# 柏崎刈羽原子力発電所第7号機 工事計画認可申請に係る論点整理について

2020年6月16日  
東京電力ホールディングス株式会社

- 下記の工事計画認可申請に係る論点及び第830回審査会合における指摘事項に対する回答について説明する。

### ▶ 原子力発電所の新規制基準適合性に係る審査会合の指摘事項に対する回答

補助壁の曲げ変形の考慮による等価せん断剛性算出のイメージ

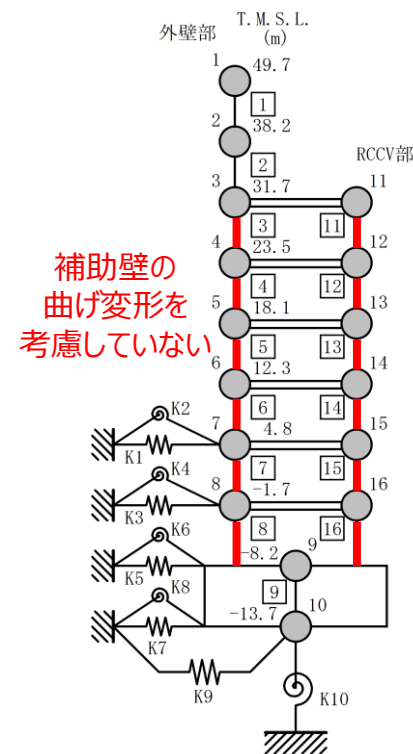
補助壁を解析モデルに考慮すること並びに側面地盤ばねに回転入力进行考慮しないこと及び表層地盤ばねを考慮しないことについて、建屋及び機器の耐震性に与える影響を検討し説明すること。

①既工認からの変更点「補助壁の考慮」について、補助壁のせん断剛性を考慮しているが、補助壁の曲げ変形を考慮していない。

⇒補助壁の曲げ変形を考慮することで、補助壁の等価せん断剛性が小さくなり、応答に影響を与える可能性がある。

- 補助壁の曲げ変形を等価せん断剛性として考慮したモデル (等価剛性モデル) の応答は、今回工認モデルと同等であり、耐震評価に与える影響がないことを確認した。

課題のイメージ

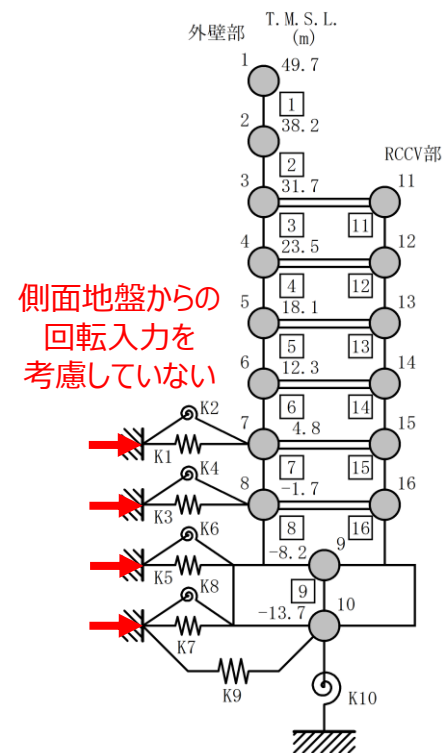
補助壁を解析モデルに考慮すること並びに側面地盤ばねに回転入力进行考慮しないこと及び表層地盤ばねを考慮しないことについて、建屋及び機器の耐震性に与える影響を検討し説明すること。

②既工認からの変更点「側面地盤回転ばねの考慮」について、側面地盤回転ばねを考慮しているが、側面地盤からの回転入力进行考慮していない。

⇒側面地盤からの回転入力进行考慮することで、応答に影響を与える可能性がある。

- 側面地盤からの回転入力を考慮したモデル（回転入力モデル）の応答は、今回工認モデルと同等であり、耐震評価に与える影響がないことを確認した。

課題のイメージ

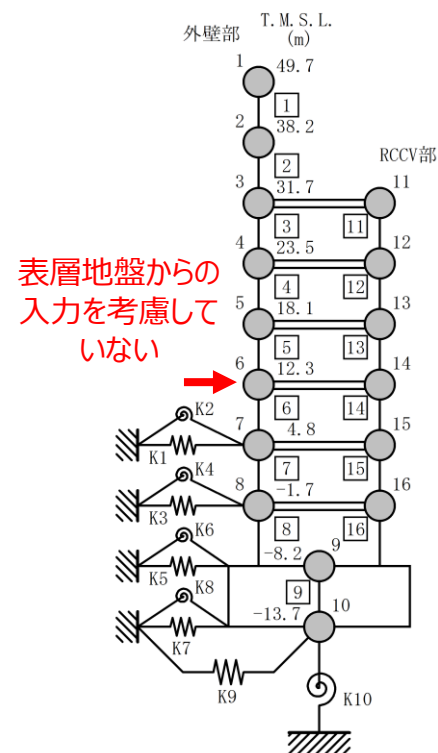
補助壁を解析モデルに考慮すること並びに側面地盤ばねに回転入力を考慮しないこと及び表層地盤ばねを考慮しないことについて、建屋及び機器の耐震性に与える影響を検討し説明すること。

③既工認からの変更点「表層地盤ばねの非考慮」について、表層地盤ばねを非考慮としており、表層地盤からの入力を考慮していない。

⇒表層地盤からの入力を考慮することで、応答に影響を与える可能性がある。

- 表層地盤からの入力を考慮したモデル（表層入力モデル）の応答は、今回工認モデルと同等であり、耐震評価に与える影響がないことを確認した。

課題のイメージ

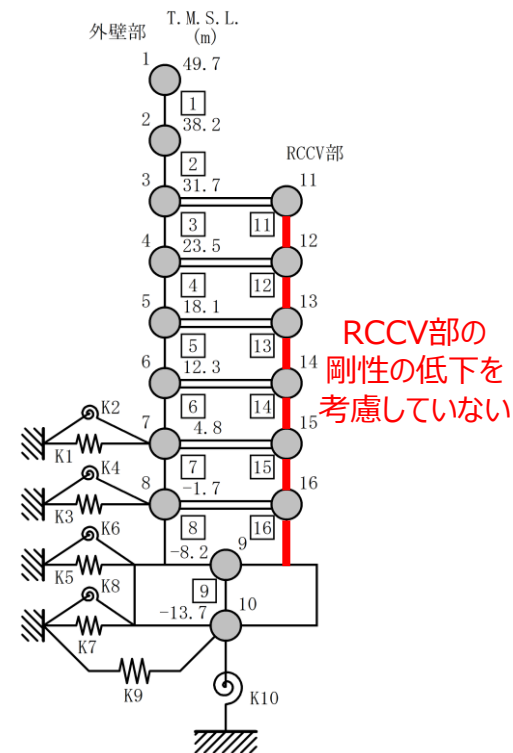
コンクリート製原子炉格納容器 (RCCV) については、構造性能確認試験がRCCVの剛性に与える影響並びに建屋及び機器の耐震性に与える影響を検討し説明すること。

- 既工認からの変更点「コンクリート実剛性の採用」について、既工認よりコンクリートの剛性を大きくしているが、SITによるRCCV部の剛性の低下を考慮していない。

⇒SITによる剛性の低下を考慮することで、応答に影響を与える可能性がある。

- SITによる剛性低下を考慮したモデル (SIT考慮モデル) の応答は、今回工認モデルと同等であり、耐震評価に与える影響がないことを確認した。

地盤の等価線形解析結果

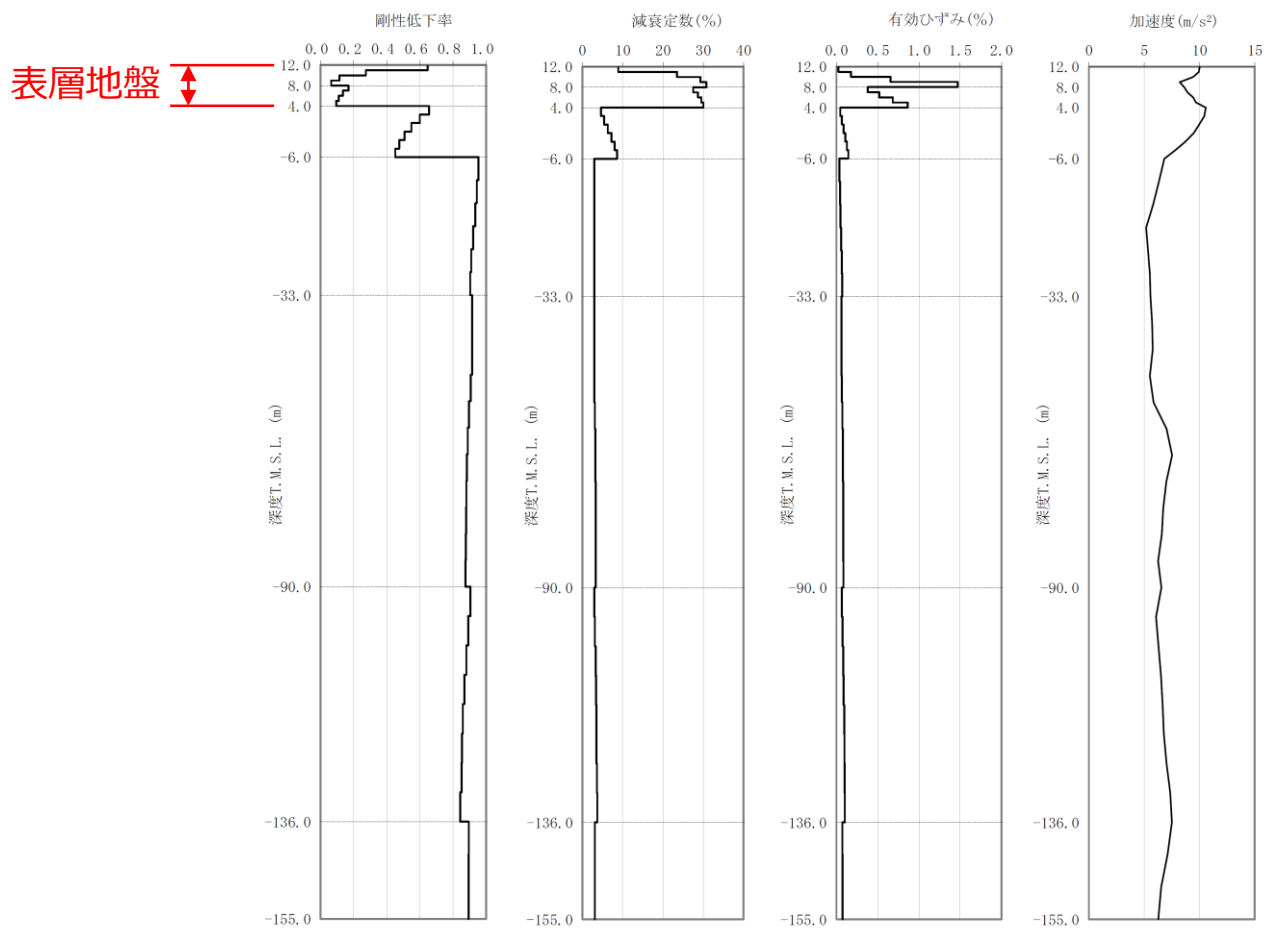
補助壁を解析モデルに考慮すること並びに側面地盤ばねに回転入力を考慮しないこと及び表層地盤ばねを考慮しないことについて、建屋及び機器の耐震性に与える影響を検討し説明すること。

- 基準地震動Ss-1による地盤の等価線形解析を実施し、表層地盤において剛性が急激に低下しており、有効ひずみが大きくなっていることから、表層地盤では建屋－地盤連成効果は見込めず、表層部での建屋－地盤相互作用を考慮しない今回工認モデルは妥当であることを確認した。

## 実機におけるSITの結果 (指摘事項No.1-2)

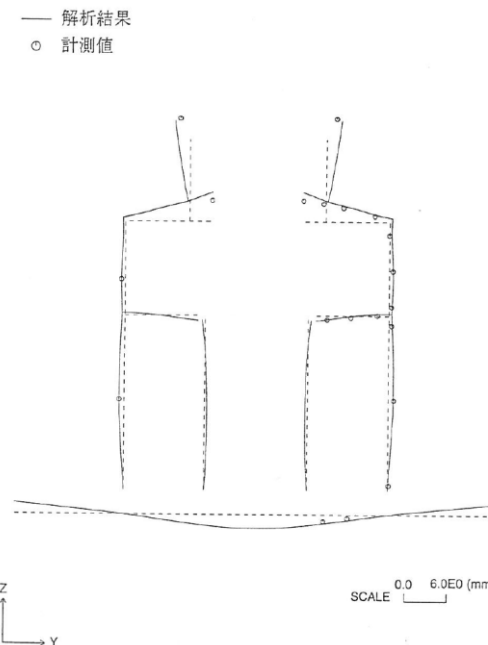
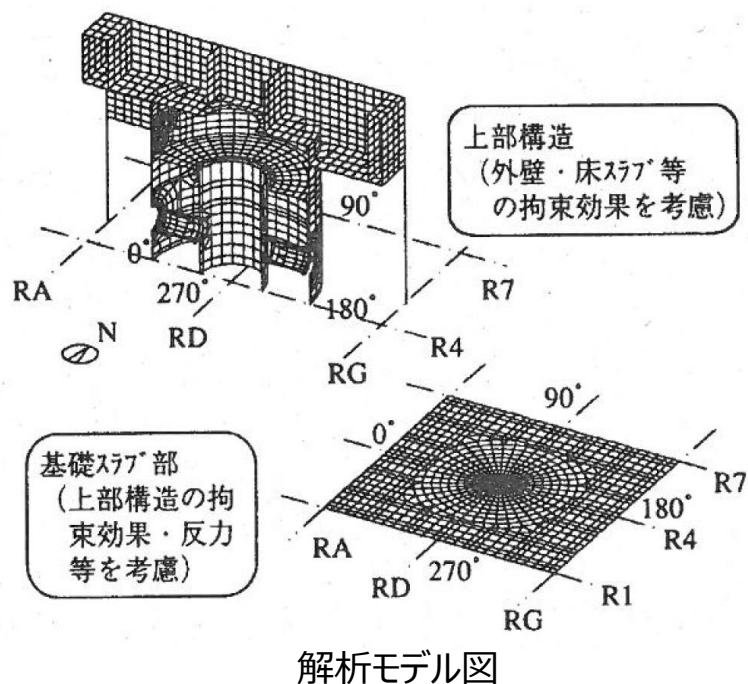
コンクリート製原子炉格納容器（RCCV）については、構造性能確認試験がRCCVの剛性に与える影響並びに建屋及び機器の耐震性に与える影響を検討し説明すること。

- 実機におけるSITの結果 (引用文献(2)参照) では、試験及び解析の結果より、以下のことが確認できたとしている。
  - 外観についてはひび割れの進展はほとんどなく構造上の問題となる損傷は認められなかったこと。
  - 内圧-変位関係は線形関係を保ち、残留変位も少なく、試験圧力に対して弾性的挙動と認められること。
  - SIT直後の全体漏洩率試験による内圧の繰り返しに対して剛性の低下は認められないこと。
  - 3次元FEMモデルによる弾性解析によりRCCVのSIT時構造挙動を良く把握出来ること。
- 以上を踏まえるとSITにおけるRCCVの挙動は概ね弾性範囲であったと考えられ、SITの実施によるRCCV部の剛性低下はなかったものと判断できる。
